Informacja dla Wykonawców

dot.: postępowania o udzielenia zamówienia publicznego prowadzonego w trybie przetargu nieograniczonego pn. **„Budowa skweru wypoczynkowego części terenu przy ulicy Dobrzeckiej, Mickiewicza, Granicznej oraz zagospodarowanie terenu leśnego centrum sportowo-rekreacyjnego „Płuca Kalisza” w podziale na 2 części”**.

Oznaczenie sprawy: WRI.271.01.25.2017

Zadaszenie
Skala 1:20

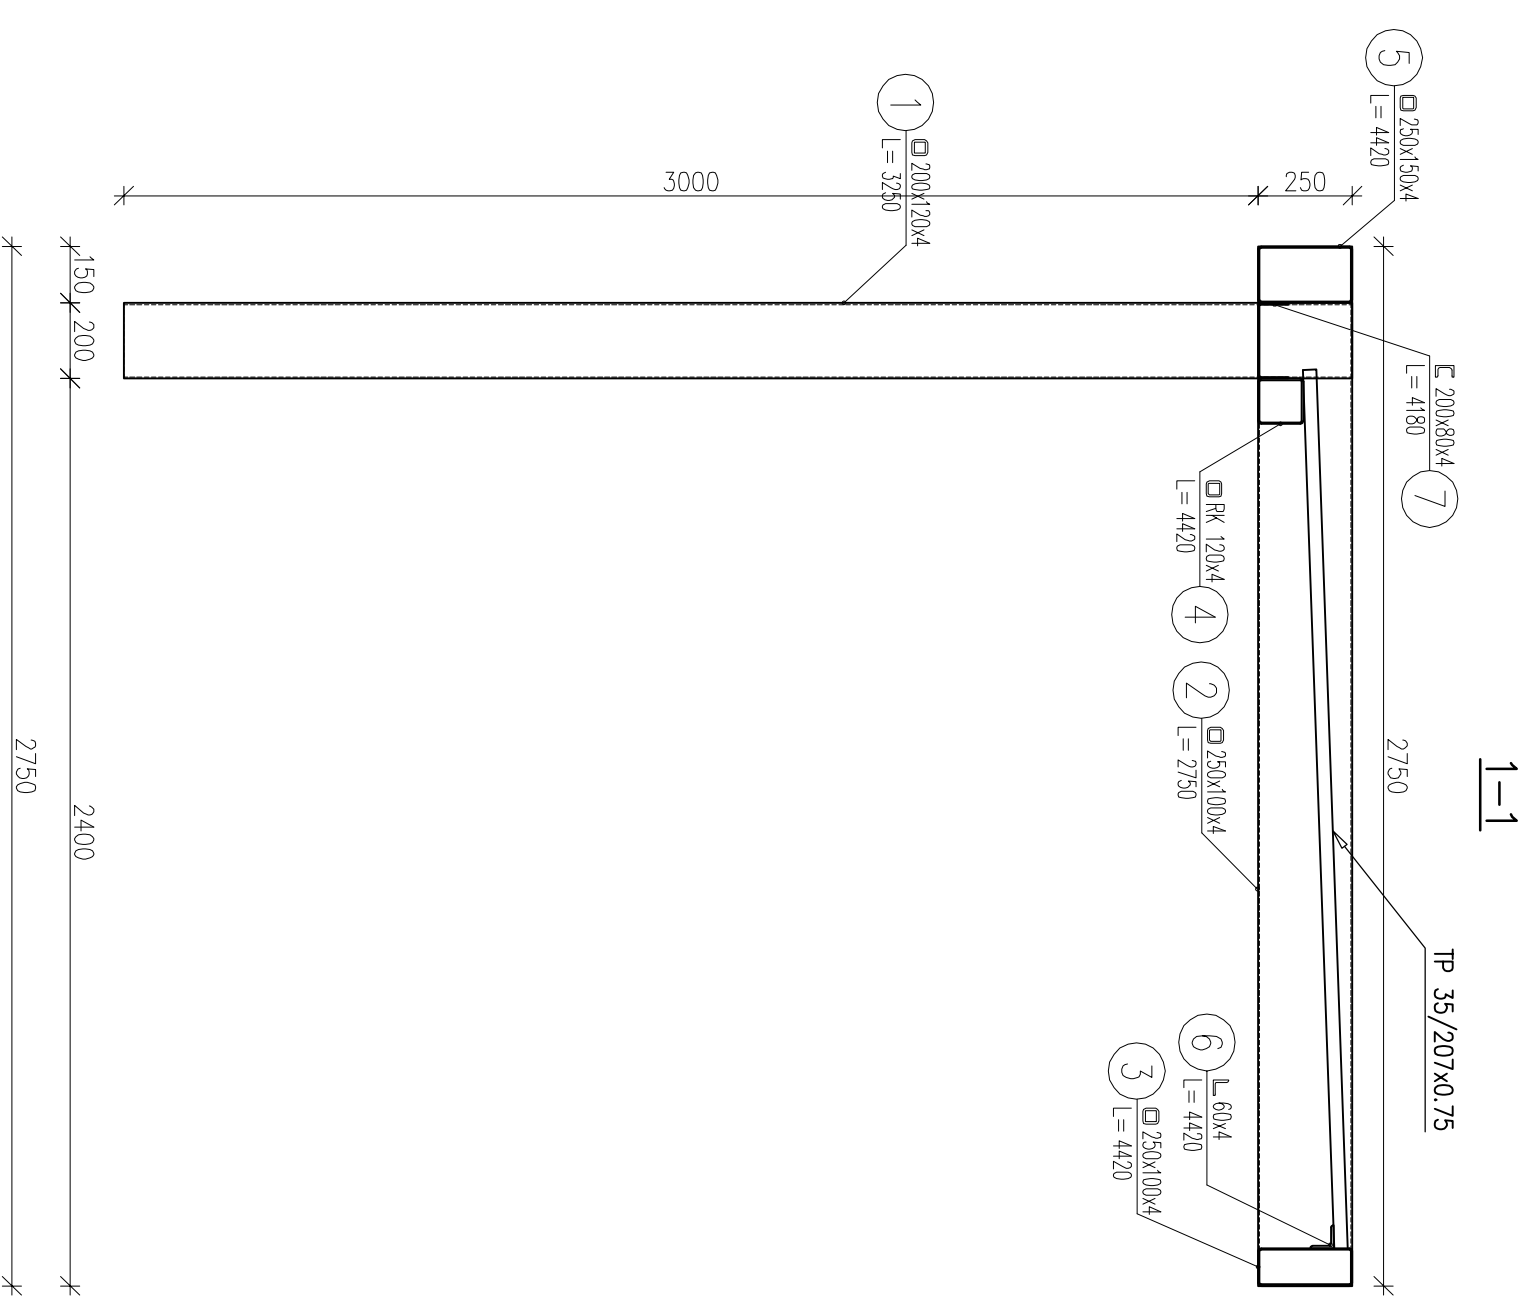
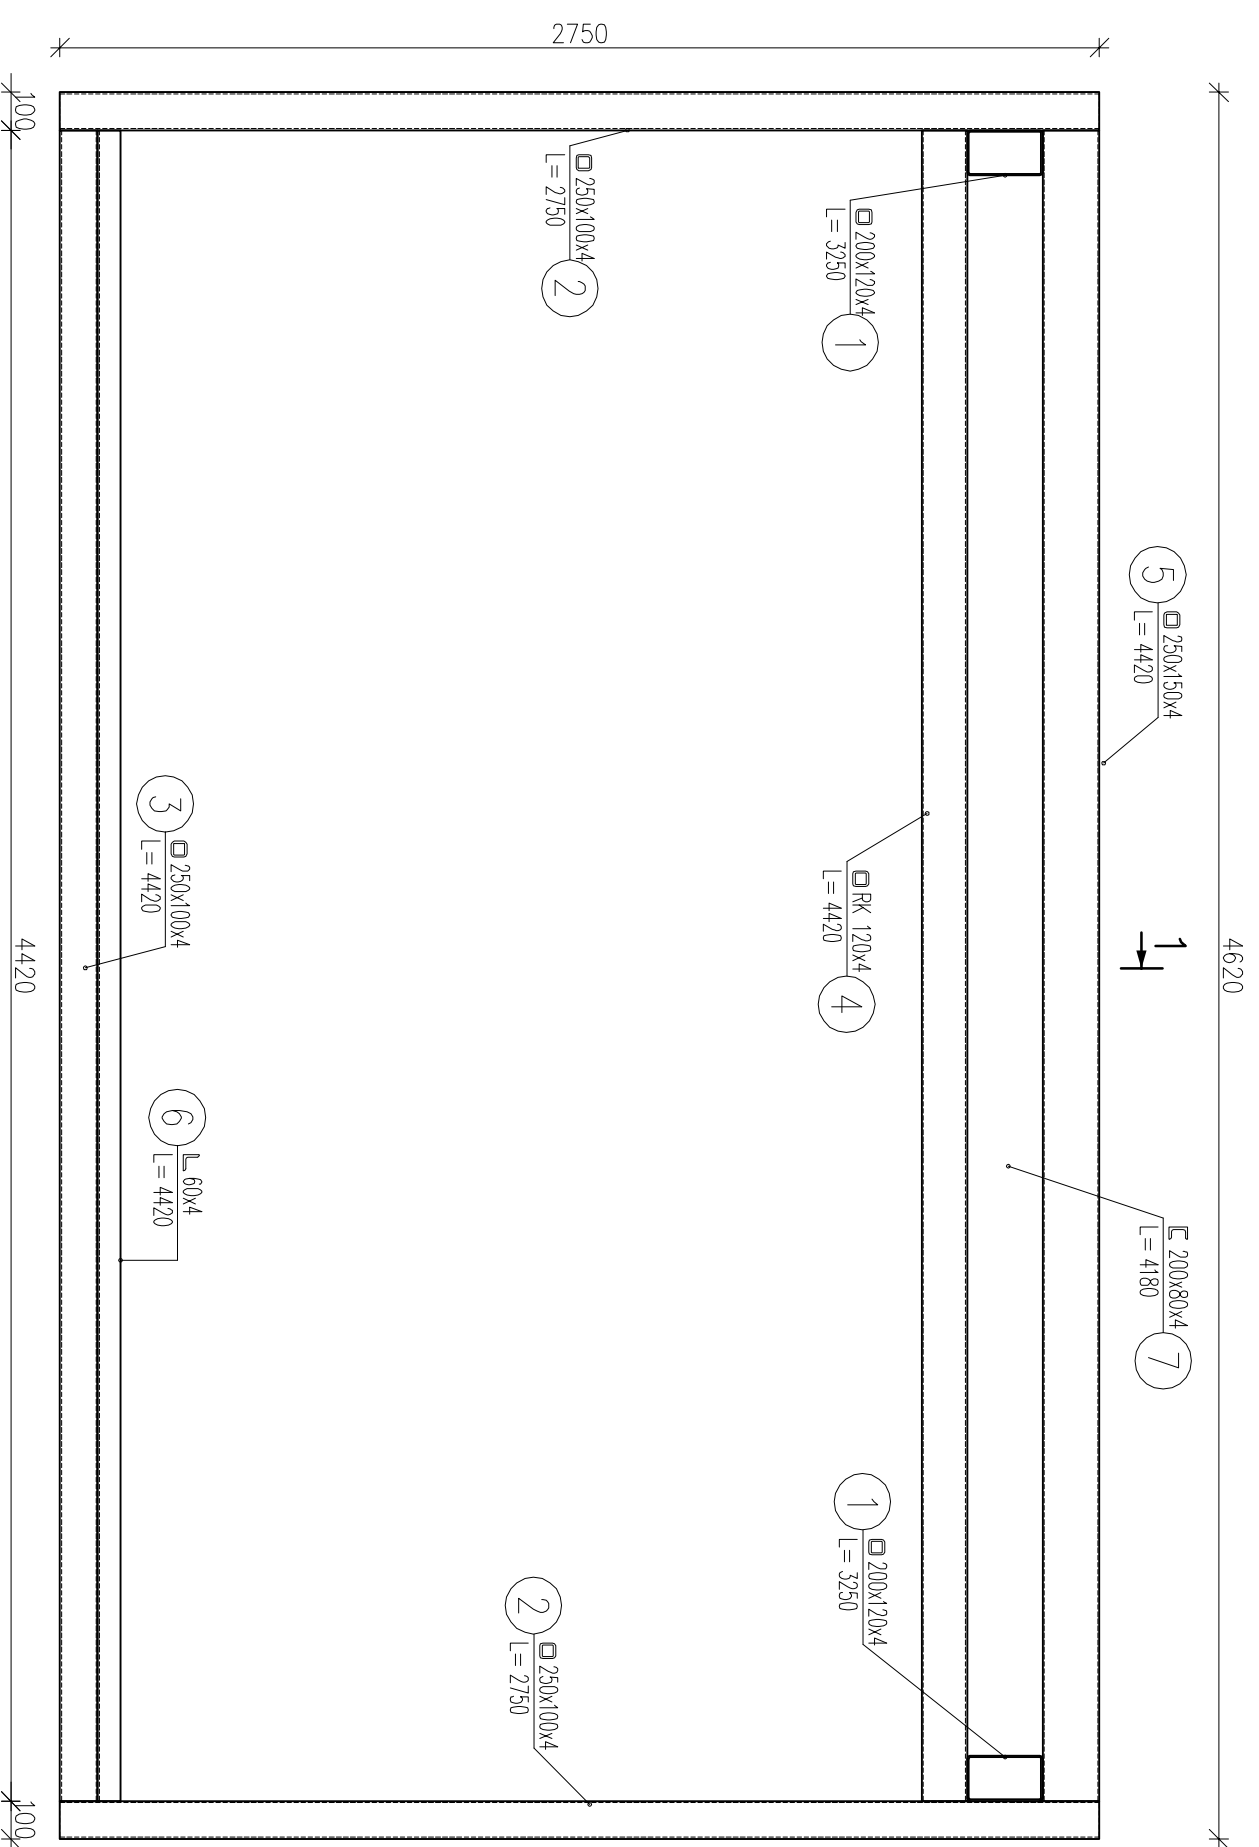
Prosimy o szczegółowe rozrysowanie kratownicy dachu dla zadaszenia z elementów stalowych (umieszczonego na rysunku na str. nr 18-19 pliku o nazwie "opis" zamieszczonego w projekcie budowlano wykonawczym). Prosimy o szczegółowe rysunki konstrukcji całego zadaszenia z elementów stalowych z podaniem wymiarów profili stalowych (ilości kg stali) potrzebnych do wykonania zadaszenia. Zamieszczony rysunek w opisie technicznym nie pozwala na prawidłową kalkulację powyższego elementu.

Zamawiający w załączeniu do niniejszej Informacji przekazuję rysunki uszczegóławiające konstrukcje zadaszenia.
